Schalltechnische Beurteilung von Konstruktionsänderungen einer 1-flügeligen Stahlblechtür der Firma Theo Schröders Entwicklung & Beratung GmbH - Gutachtliche Stellungnahme

- [1] SEII-16/0211 – „Messung der Luftschalldämmung einer einflügeligen Stahldrehtür System Schröders im Prüfstand“, Nr. 81 16 48 52 29 – x, TÜV NORD vom 01.03.2019

2. Einbau einer Dickfalz mit folgender Falzgeometrie:

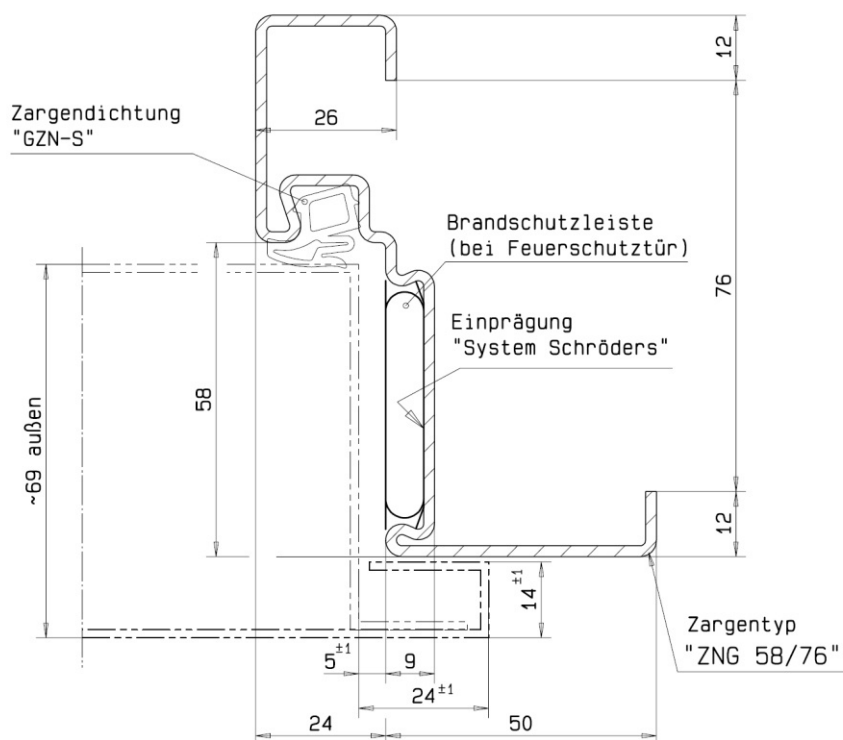
Die Falzgeometrie hat großen Einfluss auf die Fugenschalldämmung. Bei der Dickfalzvariante wird die Falztiefe im Vergleich zu den geprüften Türen um 10 mm verringert. Die Konstruktion des Türblattes wird nicht verändert. Bei sonst gleichwertigen Konstruktionsmerkmalen und vollständig wirksamen Dichtungen wird die Schalldämmung der Dickfalztüren unter Berücksichtigung eines Sicherheitsabschlages in Höhe von 1 dB im Vergleich zu den in [1] gemessenen Werten beziffert.
